24.14.A
De Waele - De Neef

OMV
nieuwe toestand
plan eerste verdieping

locatie Peter Benoîtlaan 229, 9000 Gent
datum 15.10.2025
schaal 1: 100

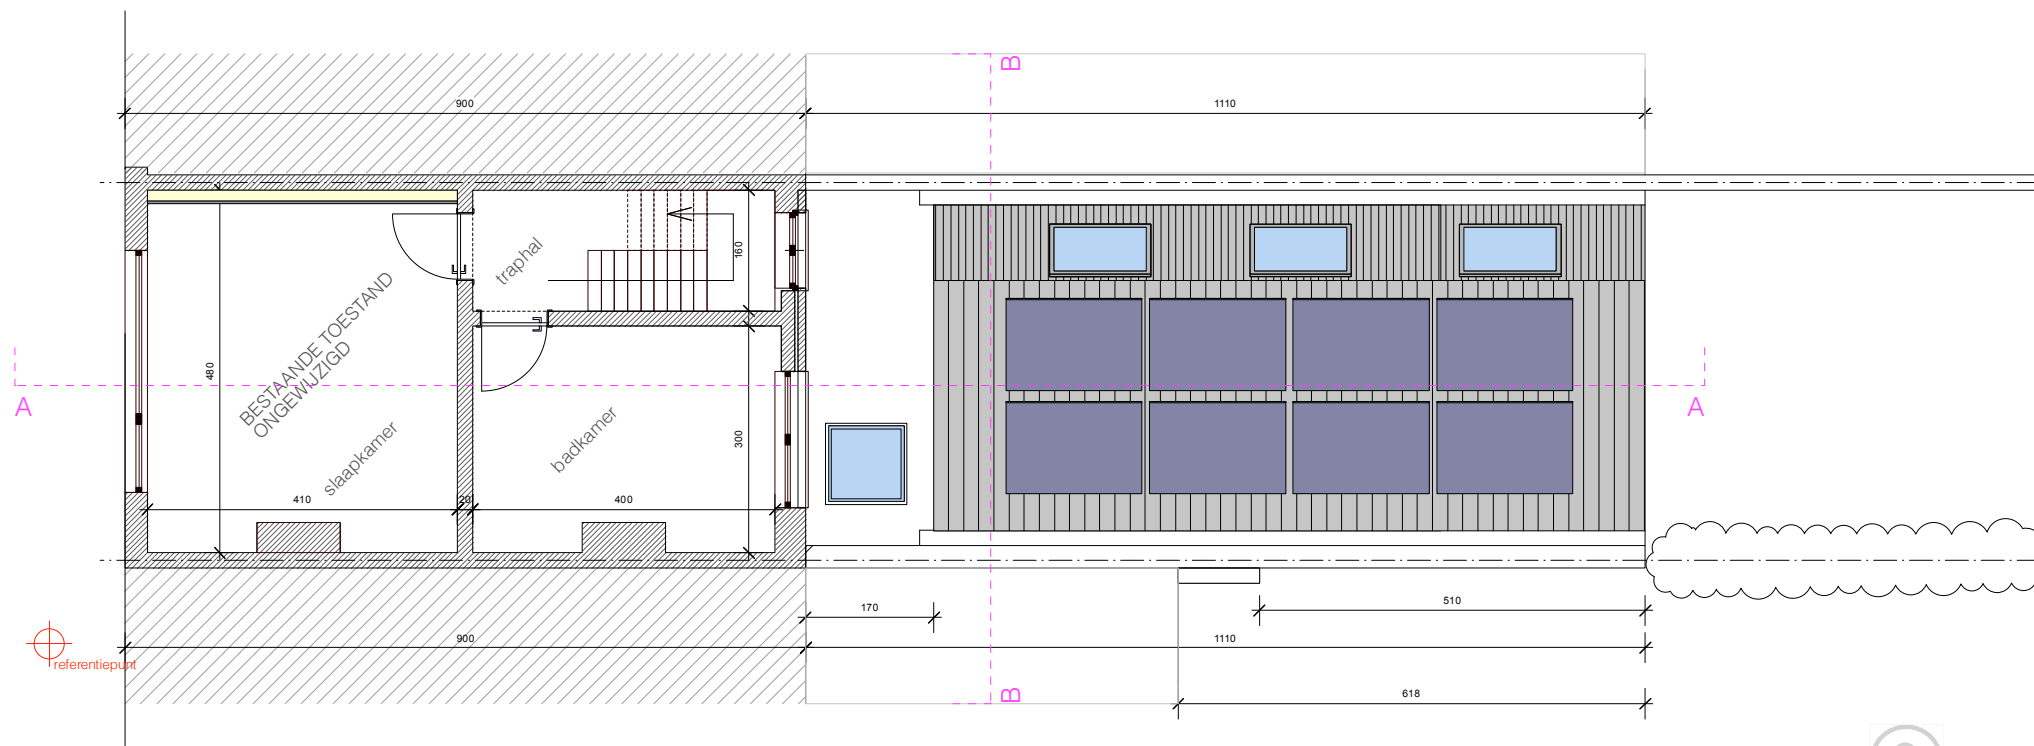
Volgende handelingen worden uitgesloten uit de vergunning:

Het bouwen van het overdekt terras wordt uitgesloten uit de vergunning; de bouwdiepte wordt beperkt tot 17,60 meter (gemeten vanaf de voorgevel). De zone kan wel verhard en gebruikt worden als (niet-overdekt) terras. De wijzigingen aan de scheidingsmuren zijn eveneens beperkt tot de diepte van 17,60 meter.
